Numer referencyjny postępowania:
ZP.272.12.2023

Dotyczy: postępowania o udzielenie Zamówienia Publicznego, prowadzonego w trybie przetargu nieograniczonego o wartości zamówienia równej lub przekraczającej progi unijne, na zadanie pod nazwą: „**Zakup i dostawa sprzętu medycznego sterylnego, jednorazowego użytku**”.

Odpowiedź na zapytania w sprawie SWZ

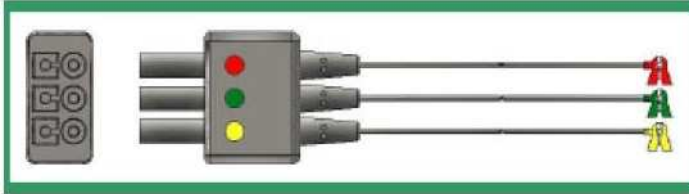
poz. 7 Czy Zamawiający ma na myśli przewód główny wraz z odprowadzeniami? Jeśli tak, to prosimy o dopuszczenie przewodów rozłącznych. Długość przewodu głównego - 2,5m, długość odprowadzeni - 1m.

Zamawiający informuje, że nie wyraża zgody na zmianę.
